電源開発株式会社
大間原子力発電所

敷地周辺の火山と火山災害に対する
対応策について

平成18年11月
原子力発電安全審査課

図-1 敷地周辺の第四紀火山位置図

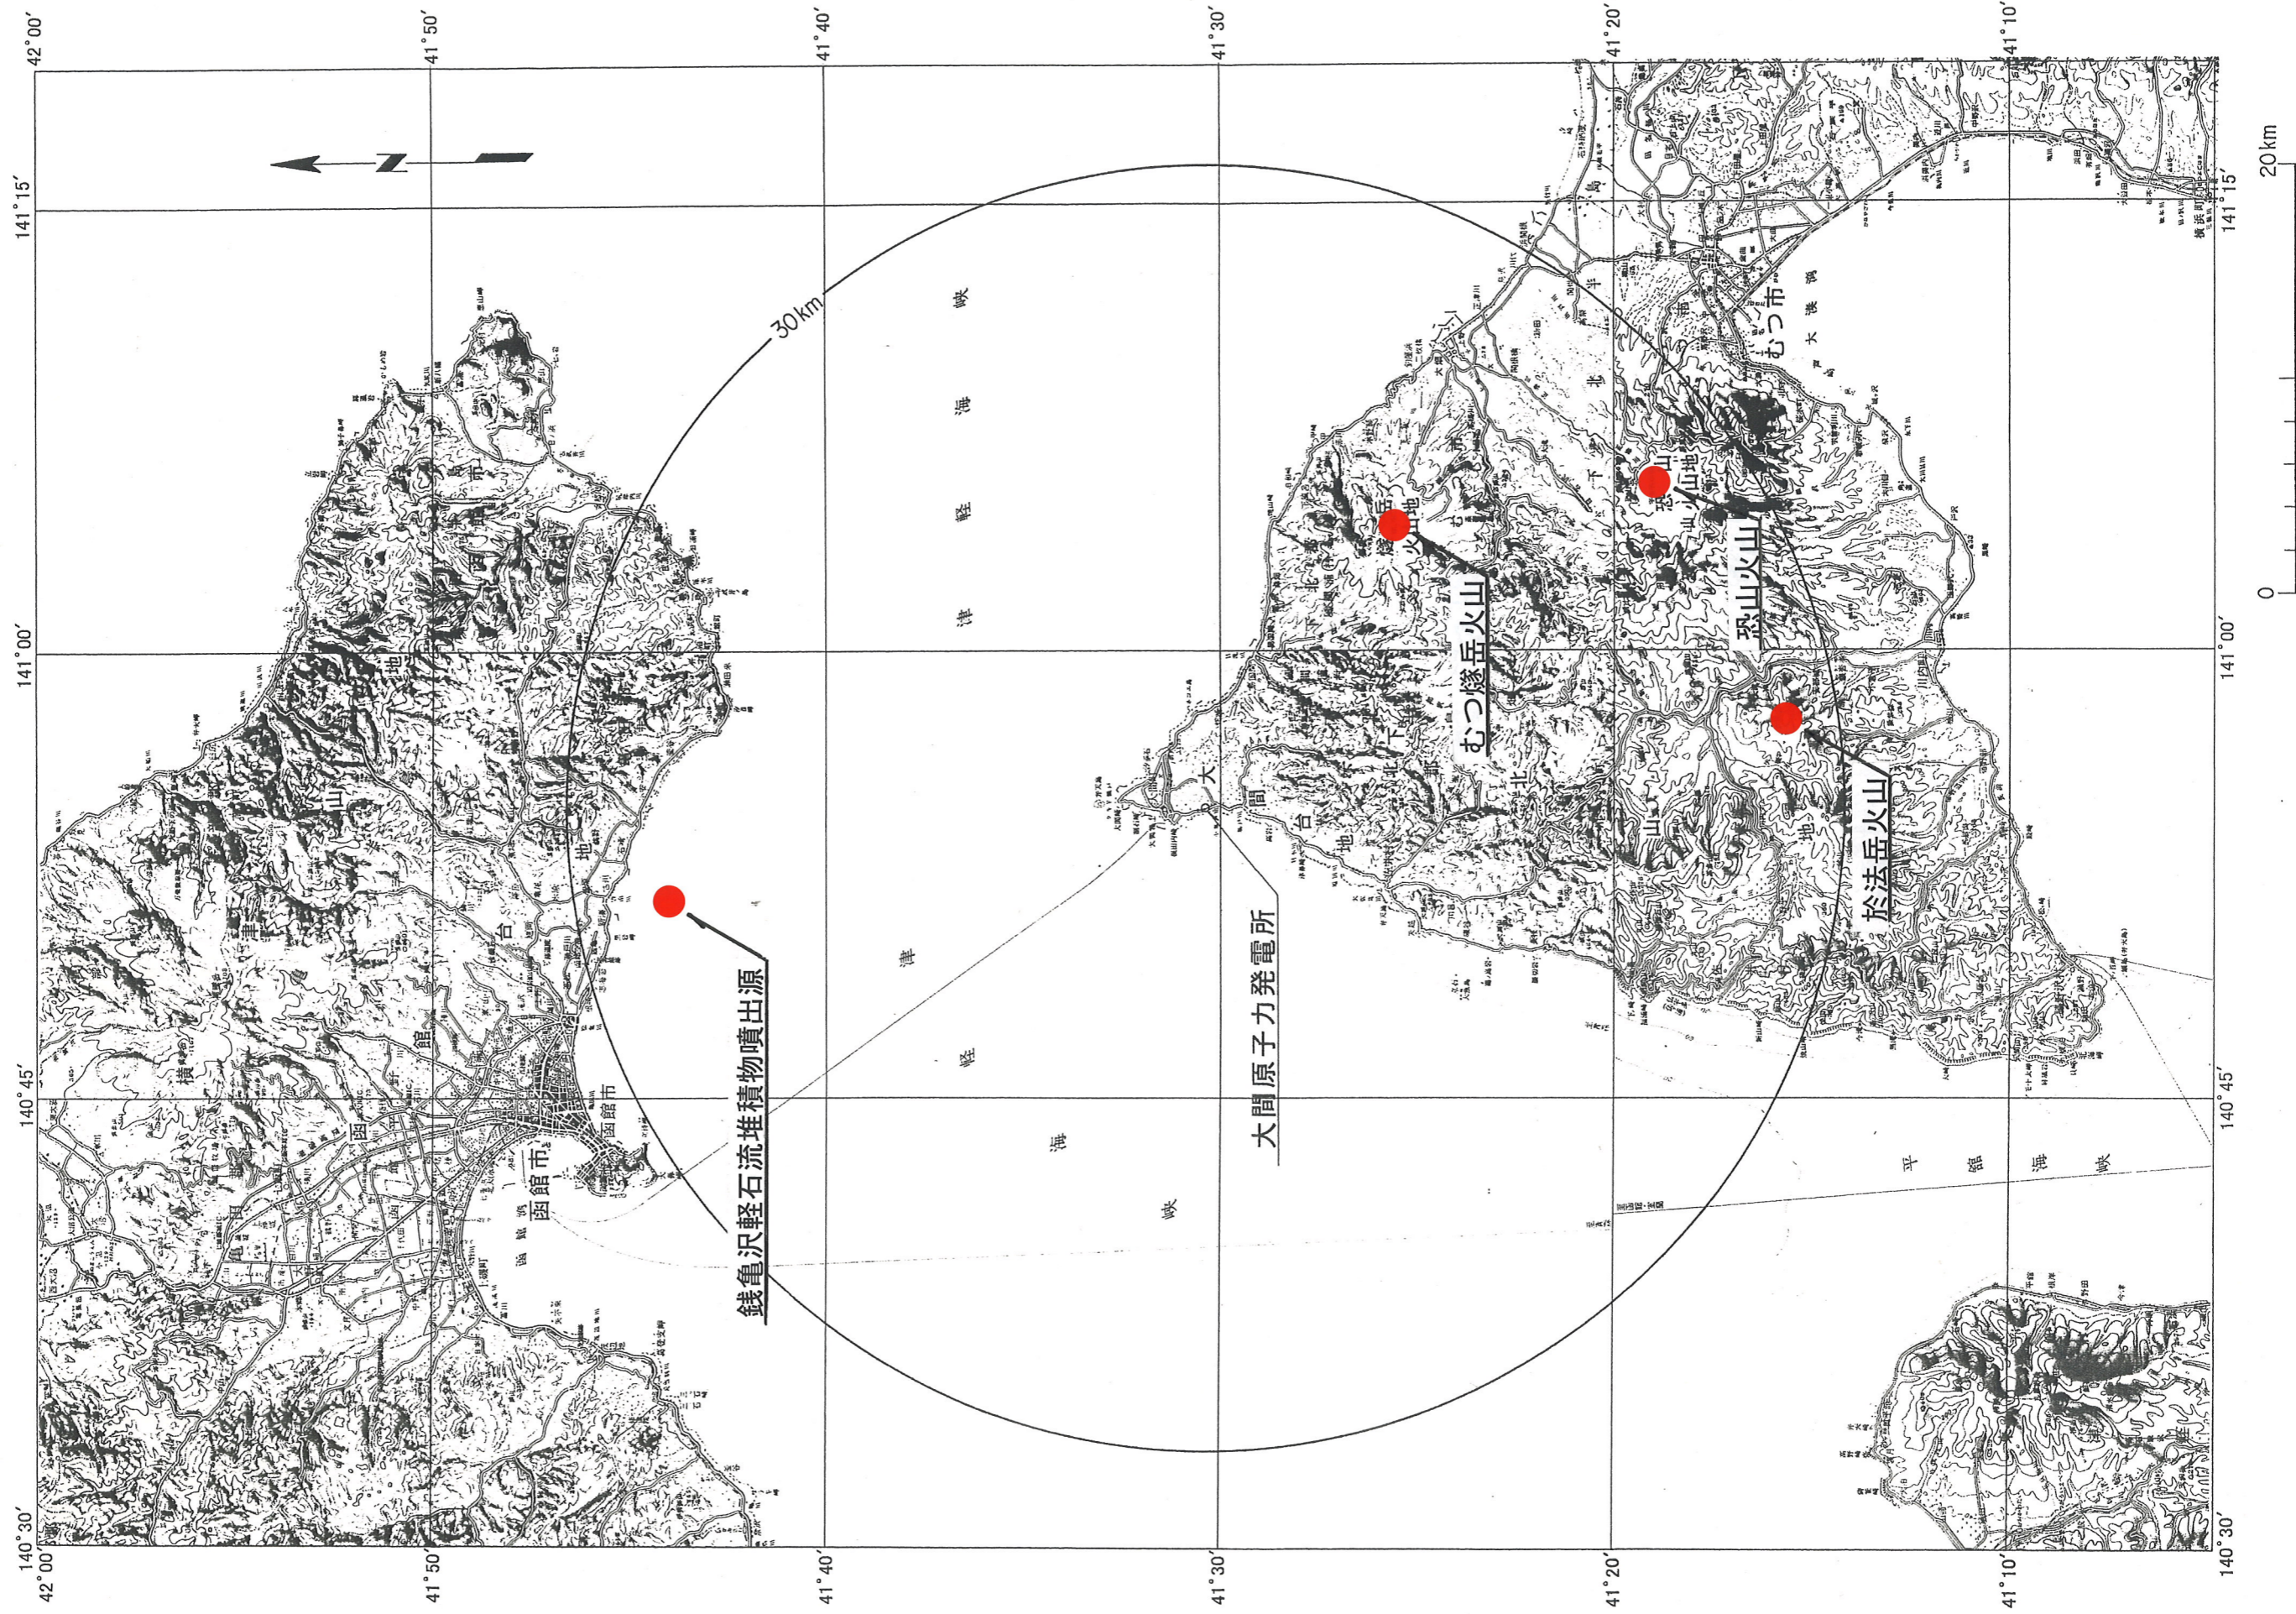
大間原子力発電所敷地周辺に位置する，第四紀に活動した火山としては，むつ燧岳火山，恐山火山，於法岳火山及び銭亀沢軽石流堆積物噴出源があるとしている。図-1 にこれらの位置を示す。

図-2 敷地周辺陸域の地質図

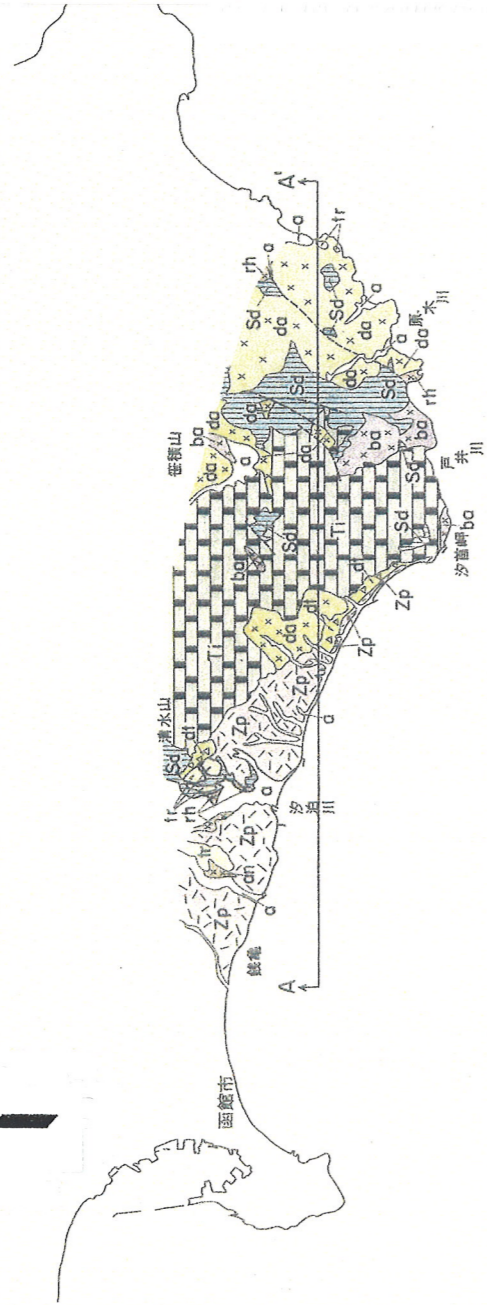
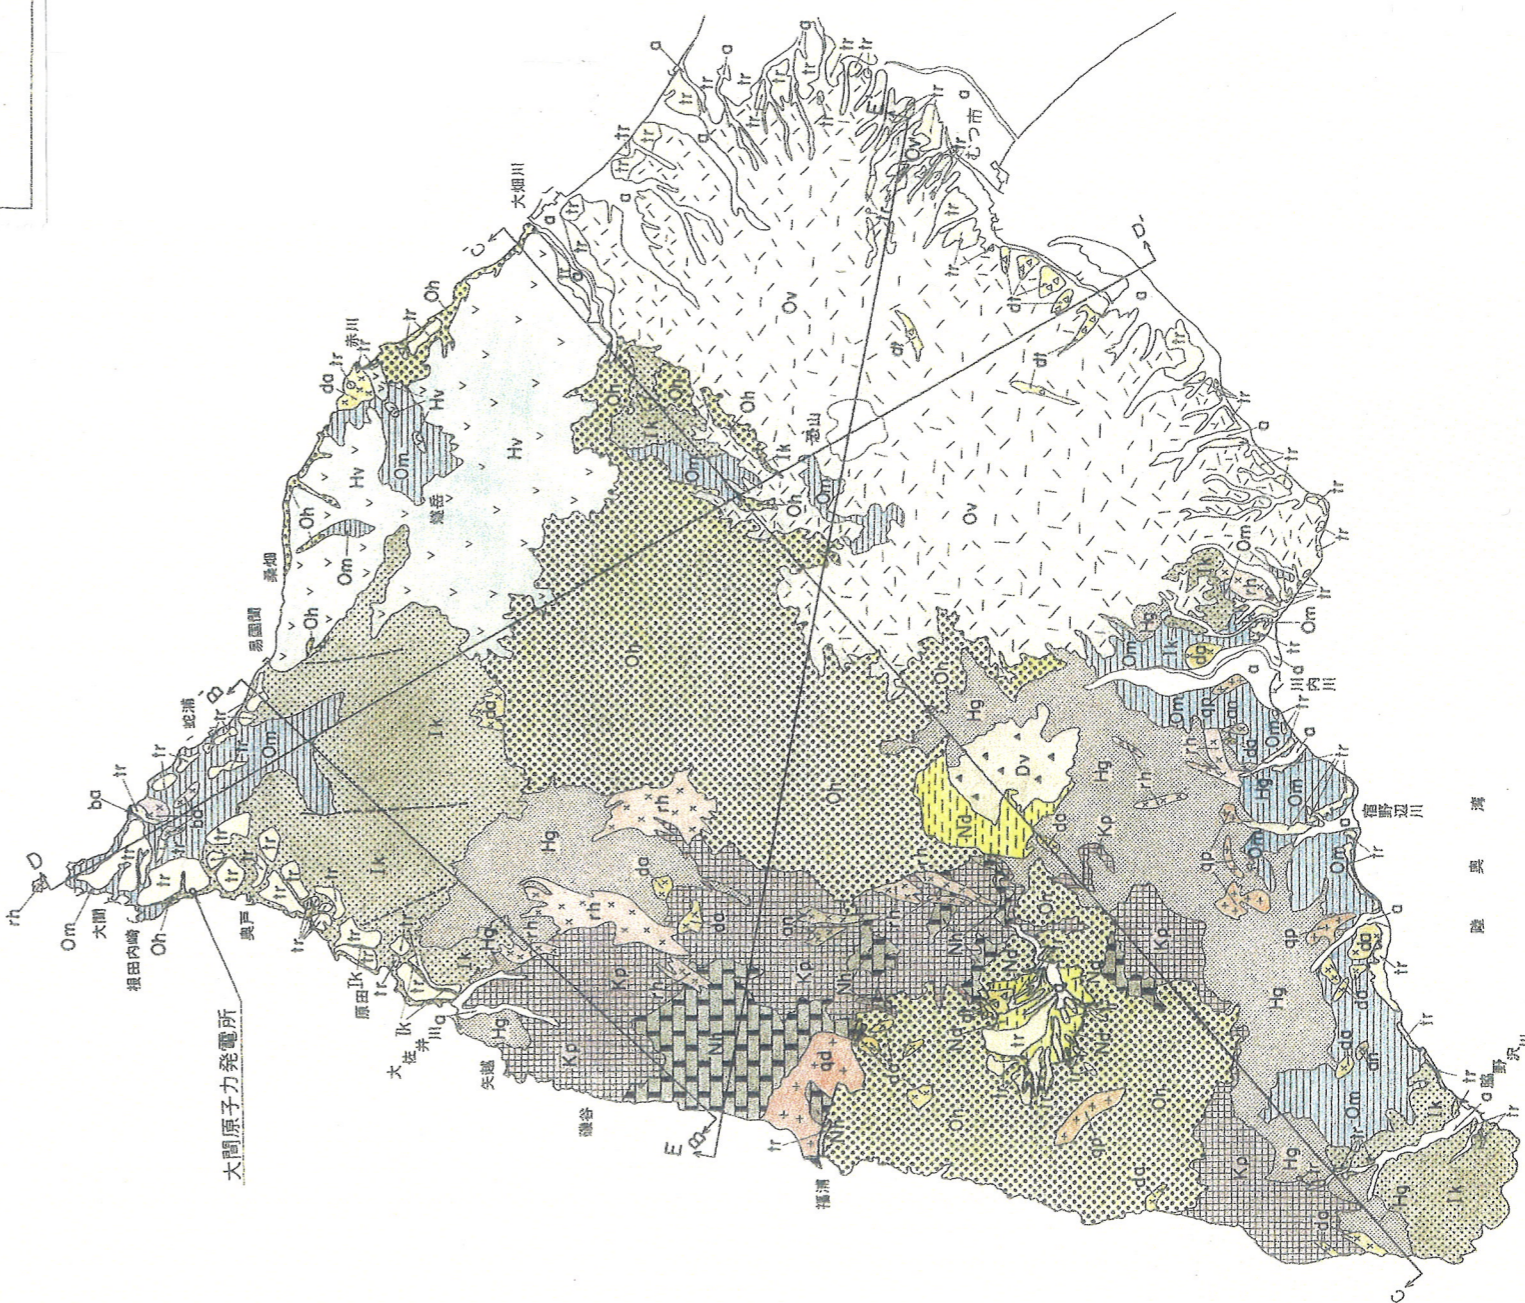
むつ燧岳火山起源とされる溶岩，火砕流堆積物，岩屑流堆積物，土石流堆積物及び火山泥流堆積物の分布は大畑川の北方から易国間川の東方に至る範囲であり，敷地には達していないとしている（図-2）。

恐山火山起源とされる溶岩、火砕流堆積物、岩屑流堆積物、土石流堆積物及び火山泥流堆積物の分布は、大畑川の南方からむつ低地の西方を経て川内川の東方に至る範囲であり、敷地には達していないとしている(図-2)。

於法岳火山は、敷地の南方向約 28 k m に位置する小規模な火山であるとしている。(図-2)

銭亀沢軽石流堆積物は、亀田半島南部の函館市銭亀付近から汐首岬付近にかけての函館台地に広く分布しているが、津軽海峡を挟んだ下北半島西部には分布していないとしている。(図-2)

図-3 中央制御室換気空調系系統概要図

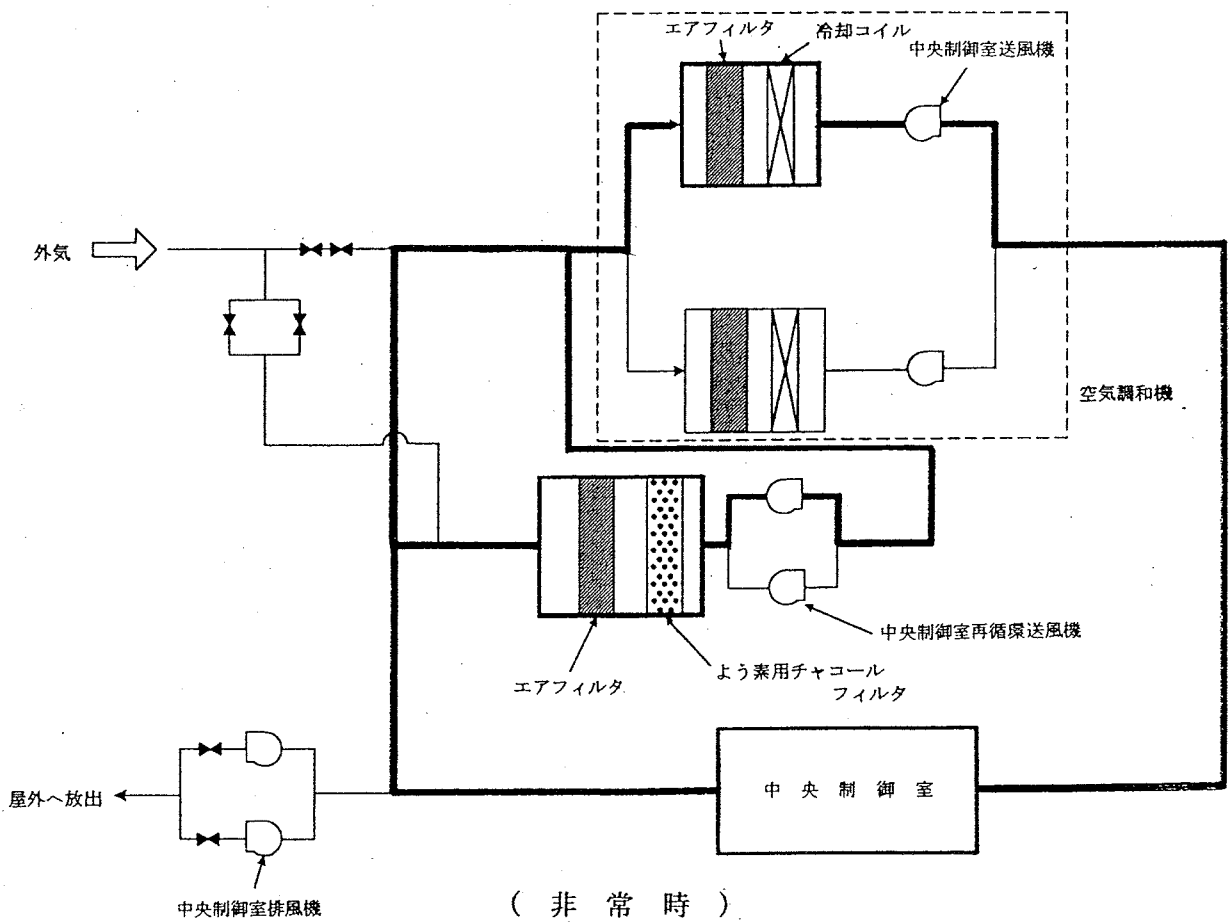
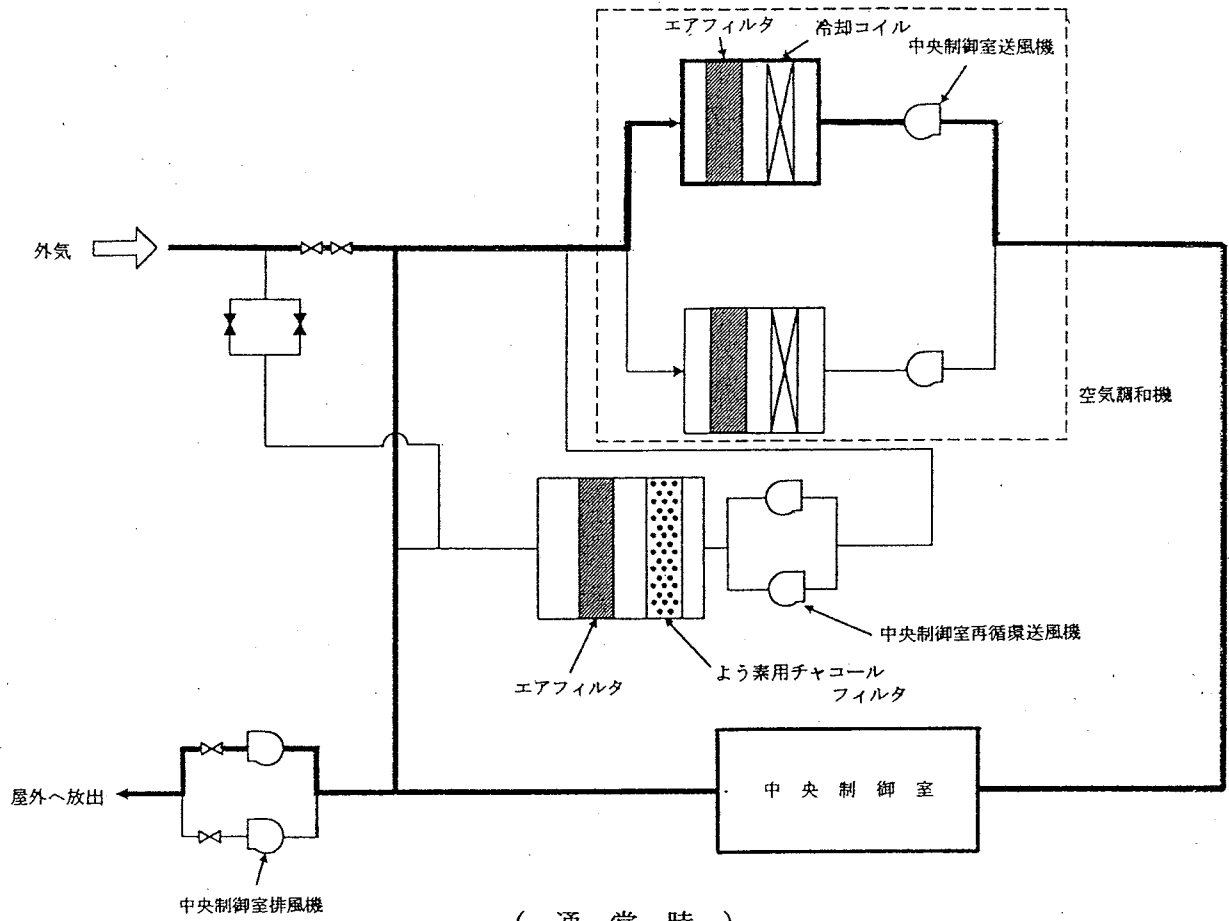
更に、大間原子力発電所の計算機を設置する中央制御室等の部屋は、換気空調設備によって、外気を遮断して内部循環運転で対応する運転モードを有するとしている。図-3に通常時と非常時の中央制御室換気空調系の系統概要を示す。
